Karupoja kinnistu projekteerimistingimuste eelnõu kooskõlastamine märkustega

Olete esitanud Transpordiametile kooskõlastamiseks Tartu maakonna Tartu linna Vorbuse küla Karupoja kinnistu (katastritunnus 83101:001:0079) projekteerimistingimuste eelnõu. Kinnistu asub riigitee nr 22102 Vorbuse–Kardla km 5,045-5,100 kaitsevööndis. Projekteerimistingimustega soovitakse seadustada kinnistule kavandatud tootmishoone.

Lisa 1. Karupoja ristumiskoha ehitamise (rekonstrueerimise) nõuded

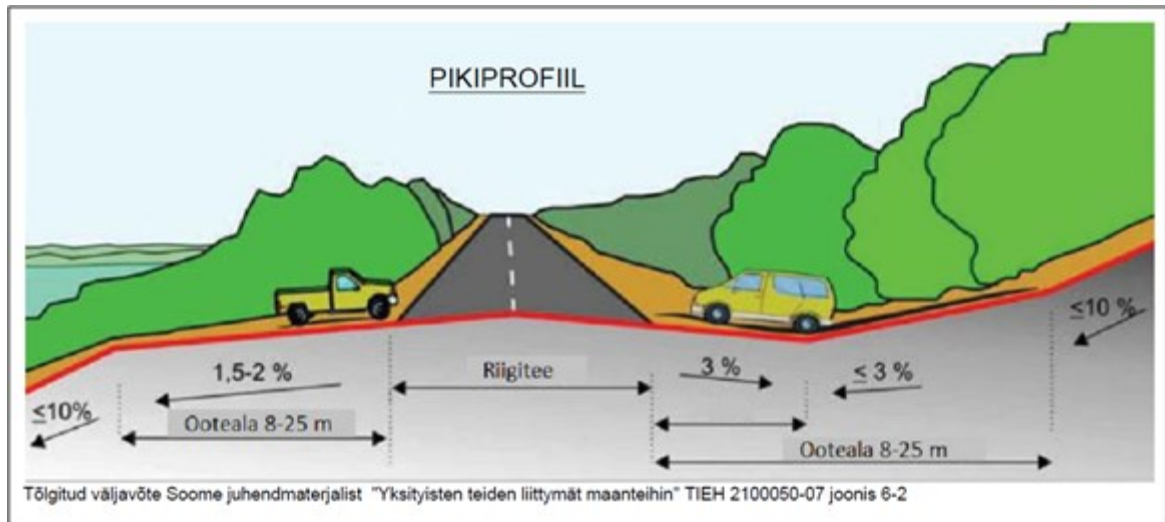
1. Ristumiskoht projekteerida märgitud asukohta.
2. Ristumiskoha ehitamiseks tuleb koostada tee ehitusprojekt (edaspidi projekt) põhiprojekti staadiumis vastavalt majandus- ja taristuministri 09.01.2020 määrusele nr 2 „[Tee ehitusprojektile esitatavad nõuded](#)“.
